DETERMINA N° 1562 DEL 28/11/2024

**OGGETTO: PROVVEDIMENTO DI VALUTAZIONE D'IMPATTO AMBIENTALE E
CONTESTUALE AUTORIZZAZIONE INTEGRATA AMBIENTALE AI SENSI
DELL'ART. 27 BIS DEL D.LGS. 152/2006
DITTA: FAEDA S.P.A..
PROGETTO – AUMENTO DELLA POTENZIALITÀ PRODUTTIVA.
LOCALIZZAZIONE - COMUNE DI ARZIGNANO, VIA DELLA CONCIA N. 95.**

PARERE N. 16/2024

Oggetto: Aumento della potenzialità produttiva.

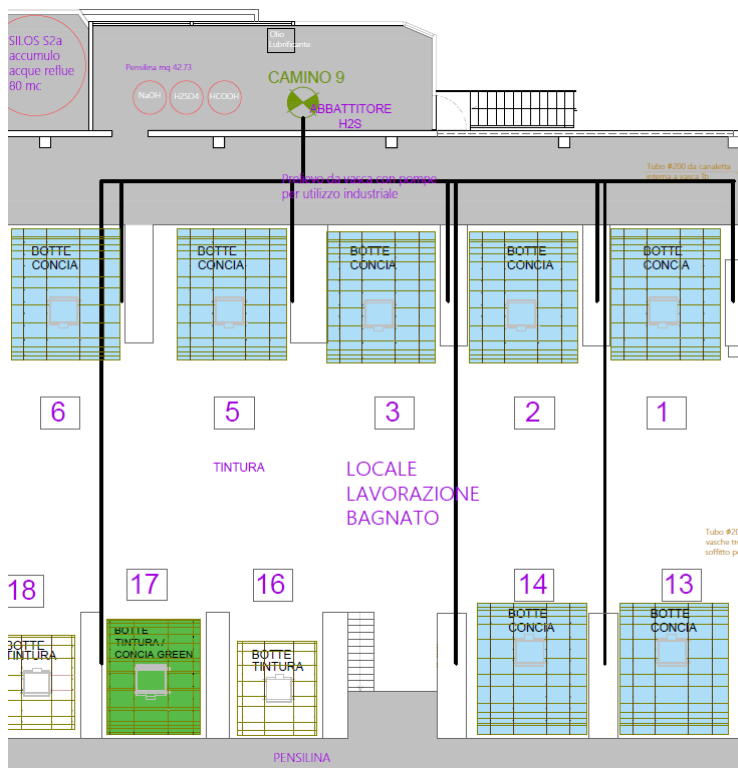
Lo stato di progetto del sistema di aspirazione, convogliamento e abbattimento di cui al Camino 9 è schematicamente illustrato nell'estratto di planimetria che segue.

- nell'ambito della descrizione tecnica di cui sopra si identifichino gli eventuali interventi di modifica/potenziamento sul sistema di aspirazione e abbattimento tra stato di fatto e stato di progetto, in considerazione di alcuni passaggi rinvenibili nella documentazione presentata (ad es. a pag. 22 di 49 della sintesi non tecnica in cui si afferma che "Il progetto prevede il potenziamento dell'abbattitore dell'idrogeno solforato";

In relazione alla modifica del sistema di abbattimento a servizio del camino n. 9 che prevede il passaggio di aspirazione da 4 a 8 bottali, con trattamento da 2 a 4 bottali in contemporanea, modifica che necessariamente comporterà ad un funzionamento a massimo regime di aspirazione (2.000 m³/h), si ritiene necessario prescrivere un collaudo dell'impianto di trattamento nella nuova configurazione, considerati gli esiti delle analisi fornite allo stato di fatto e che sono risultati in taluni casi prossimi al limite di emissione; in attuazione di quanto sopra, si dovrà:
